DETERMINAZIONE DEL DIRIGENTE SERVIZIO VIA/VINCA 12 settembre 2025, n. 389

[ID VIP 13774] - Parco eolico denominato "ASCOLI SATRIANO WIND FARM", costituito da 13 aerogeneratori di potenza nominale pari a 7,2 MW, per una potenza complessiva di 93,60 MW, da realizzarsi nei Comuni di Stornarella (FG), Cerignola (FG) e Ascoli Satriano (FG), e delle relative opere di connessione alla RTN ricadenti anche nel Comune di Stornara (FG).

Relazione tecnica a supporto dell'istruttoria sul progetto
ID_VIP 13774

Tipologia di progetto	Impianto eolico, denominato "Ascoli Satriano Wind Farm"
Potenza	Potenza complessiva di 93,60 MW
Ubicazione	Comuni di Ascoli Satriano (FG), Cerignola (FG), Stornara (FG), Stornarella (FG)
Proponente	Energy Total Capital Ascoli Satriano Wind Farm S.r.l.

Figura 4 – Verifica di coerenza del progetto rispetto alle aree idonee di cui al D.Lgs. 199/2021 – fascia di rispetto dei beni sottoposti a tutela ai sensi della parte seconda del D.Lgs. 42/2004 (3 Km per impianti eolici) – Vincolo Archeologico (ARC0045); la linea nera indica i confini comunali

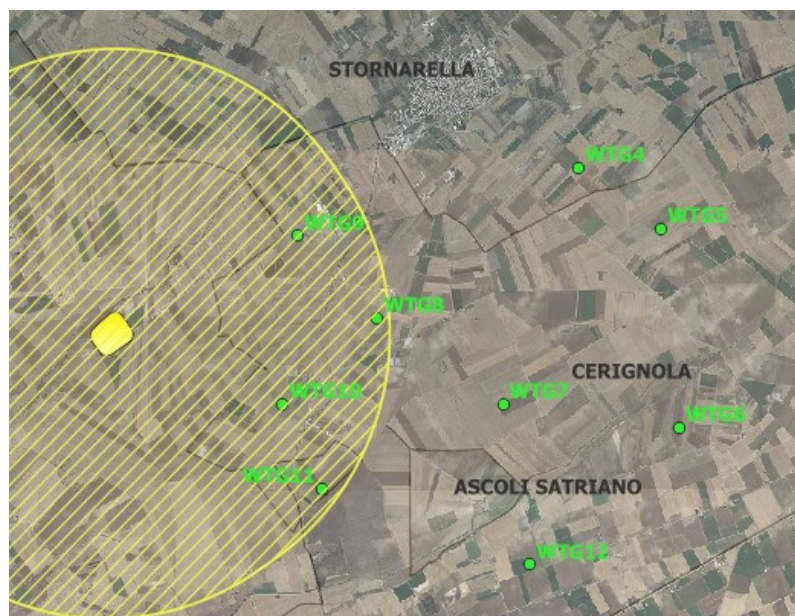
- gli aerogeneratori WTG8, WTG9, WTG10, situati nel Comune di Cerignola, e l'aerogeneratore WTG11, situato nel Comune di Ascoli Satriano, ricadono nella fascia di rispetto del Vincolo Archeologico (**ARC0045**) istituito ai sensi della Legge 1089 il 15/11/1979 "LAGNANO DA PIEDE I";

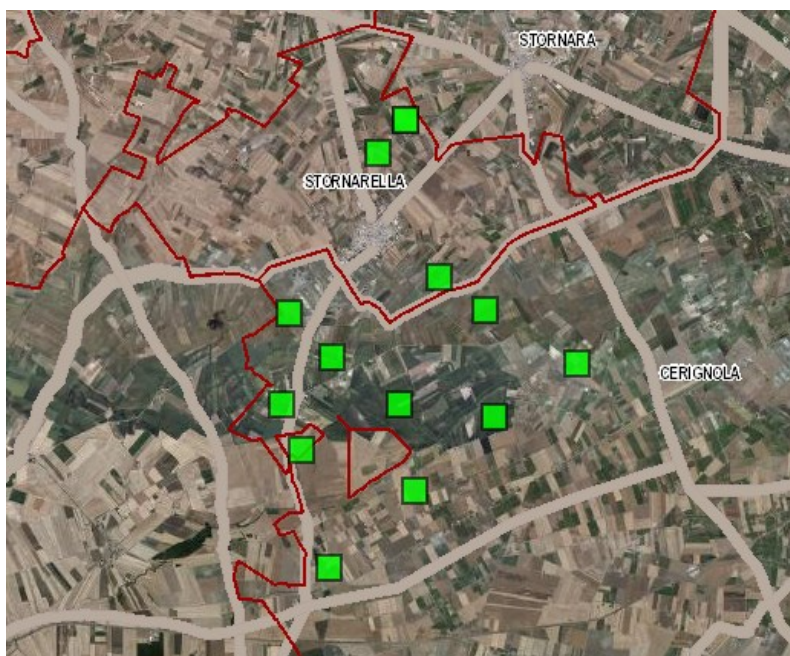
- **ricade** nella fascia di rispetto dei beni sottoposti a tutela ai sensi della parte seconda del D.Lgs. 42/2004 (3 Km per impianti eolici), in particolare tutti gli aerogeneratori ricadono in un'area con una densa presenza di Tratturi di classe A e B.

Figura 6 – Verifica di coerenza del progetto rispetto alle aree idonee di cui al d.lgs. 199/2021 – fascia di rispetto dei beni sottoposti a tutela ai sensi della parte seconda del D.Lgs. 42/2004 (3 Km per impianti eolici – Tratturo n. 54; la linea nera indica i confini comunali – Fonte: QGIS

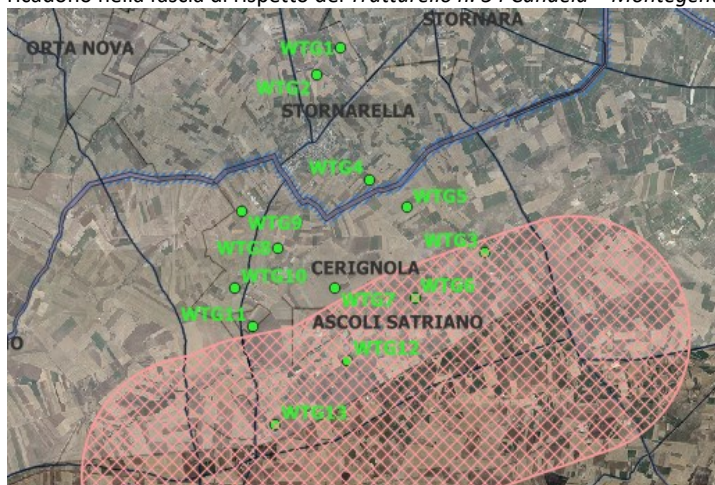
- gli aerogeneratori WTG3, WTG6, WTG12, WTG13, situati nel Comune di Cerignola, ricadono nella fascia di rispetto del *Tratturello n. 54 Candela – Montegentile*;

Figura 7 – Verifica di coerenza del progetto rispetto alle aree idonee di cui al d.lgs. 199/2021 – fascia di rispetto dei beni sottoposti a tutela ai sensi della parte seconda del D.Lgs. 42/2004 (3 Km per impianti eolici – Tratturo n. 55; la linea nera indica i confini comunali – Fonte: QGIS

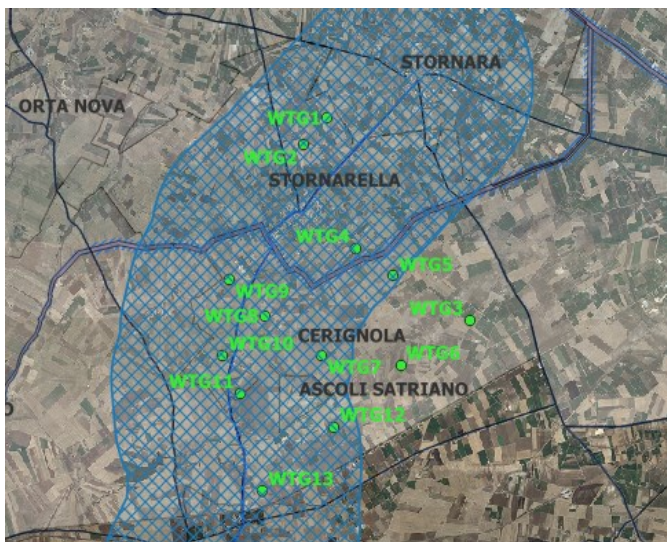
- gli aerogeneratori WTG1, WTG2, WTG4, situati nel Comune di Stornara, gli aerogeneratori WTG5, WTG7, WTG8, WTG9, WTG10, WTG12, WTG13, situati nel Comune di Cerignola e l'aerogeneratore WTG11, situato nel Comune di Ascoli Satriano, ricadono nella fascia di rispetto del *Tratturello n. 55 Stornara – Lavello*;

Figura 8 – Verifica di coerenza del progetto rispetto alle aree idonee di cui al d.lgs. 199/2021 – fascia di rispetto dei beni sottoposti a tutela ai sensi della parte seconda del D.Lgs. 42/2004 (3 Km per impianti eolici – Tratturo n. 56; la linea nera indica i confini comunali – Fonte: QGIS

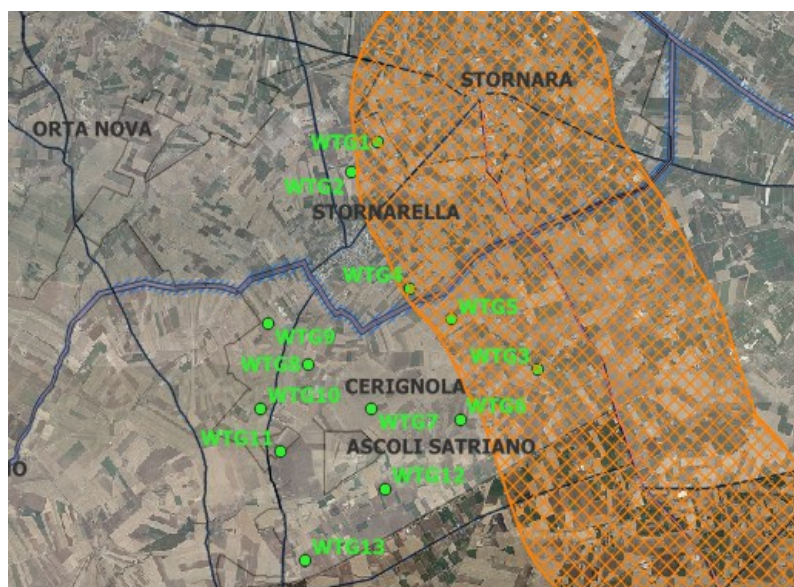
- gli aerogeneratori WTG1, WTG4, situati nel Comune di Stornara e gli aerogeneratori WTG3, WTG5, situati nel Comune di Cerignola, ricadono nella fascia di rispetto del *Tratturello n. 56 Stornara – Montemilone*.

Figura 12 – Area Buffer 10 Km - Impatto Cumulativo - (Fonte: Elaborato "ETC_ASCWF_REL30-Relazione Impatti cumulativi-signed.pdf"- Figura 4 Inquadramento DGR2122 Buffer 10 km, pag.14)

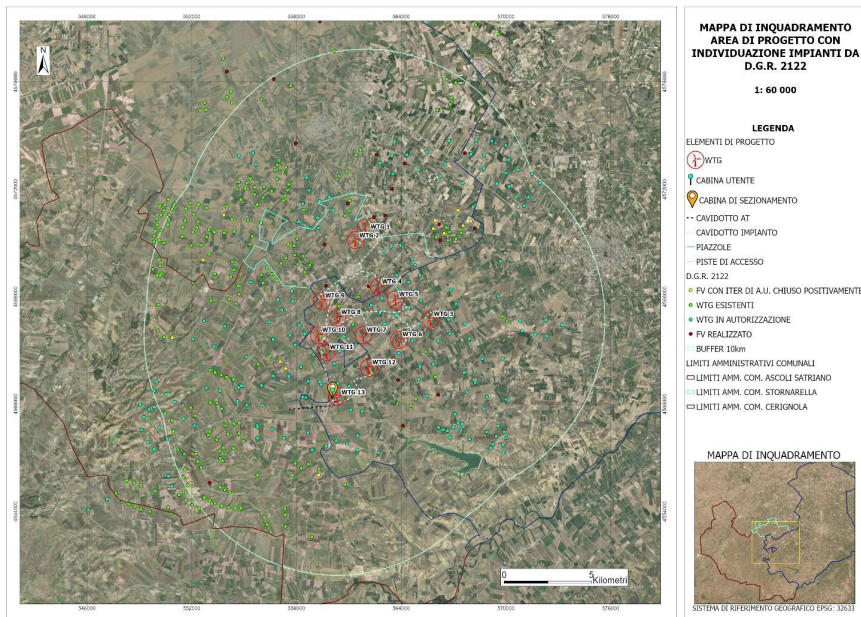
- **Impatto sul paesaggio**
 - **Distanza minima tra parchi eolici di 50 volte l'altezza massima della turbina più vicina (per evitare l'effetto selva).**

Il raggio di analisi è $50 \times 200\text{m} = 10.000$ metri = 10 Km. Il parametro risulta non rispettato poiché nel raggio di 10 Km sono presenti diversi impianti già realizzati, impianti autorizzati da realizzare ed impianti con procedimenti di autorizzazione in corso, in particolare in questo raggio ricadono **n. 282** aerogeneratori (Fonte: Elaborato "ETC_ASCWF_REL30-RelazioneImpatticumulativi_signed.pdf").

Requisito **non rispettato**.

Figura 13 – Mappa interdistanze fra aerogeneratori – (Fonte: Elaborato "ETC-ASCWF_REL01-RelazioneGenerale_signed.pdf"- Inquadramenti ai sensi del D.M. 10/09/2010 - Figura 4 - Pag. 12)

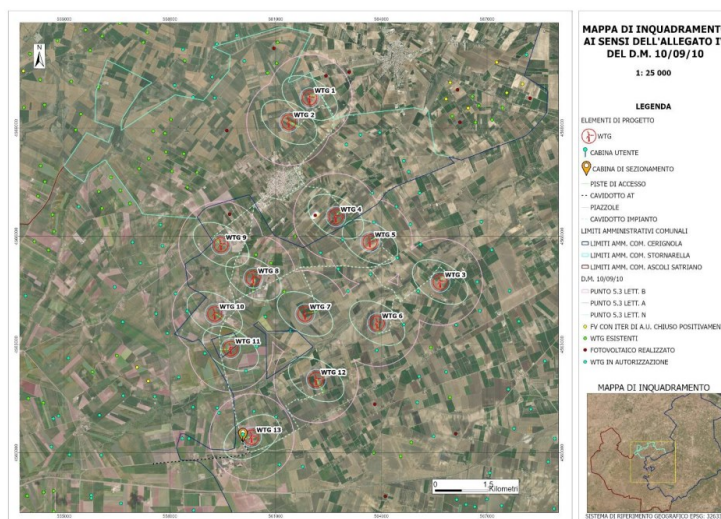
- Distanza minima tra aerogeneratori di 5-7 volte il diametro dell'aerogeneratore in direzione del vento prevalente e 3-5 in direzione perpendicolare.

Il proponente rappresenta la disposizione degli aerogeneratori nell'Elaborato "ETC_ASCWF_REL01-RelazioneGenerale_signed.pdf" e allega una mappatura degli aerogeneratori, corredati dell'ellisse con le due direzioni ortogonali, che evidenzia come questi interferiscano fra di loro e con altri aerogeneratori presenti (Fig. 13). Requisito **non rispettato**.

Figura 14 – Mappa di inquadramento con Recettori Sensibili raggio 1.000 m– (Fonte: Elaborato “ ETC-ASCWF-IN23-Recettori Sensibili-signed.pdf”)

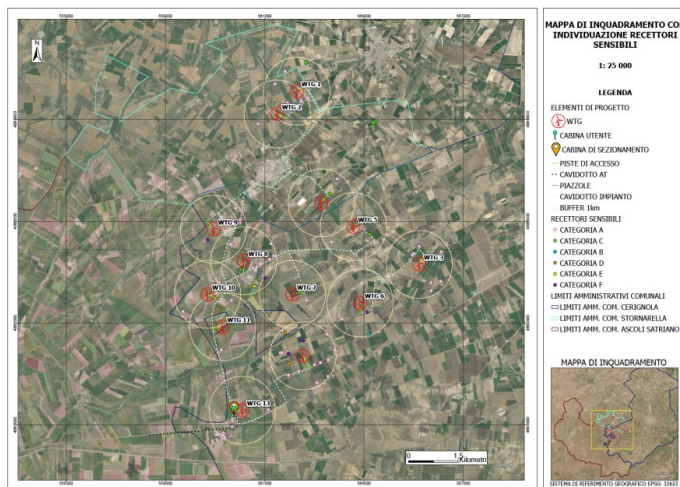
- una minima distanza di ciascun aerogeneratore da unità abitative, munite di abitabilità, regolarmente censite e stabilmente abitate, non inferiore ai 200 m.

Il proponente allega l’Elaborato “ETC_ASCWF_IN23-RecettoriSensibili_signed.pdf” che riporta la mappatura di inquadramento dei Recettori Sensibili. La figura 14 illustra il censimento dei fabbricati sensibili con la categoria catastale nel raggio di 1.000 m per ogni aerogeneratore, ed evidenzia la presenza di fabbricati sensibili entro il raggio di 200 m. Requisito **non rispettato**.
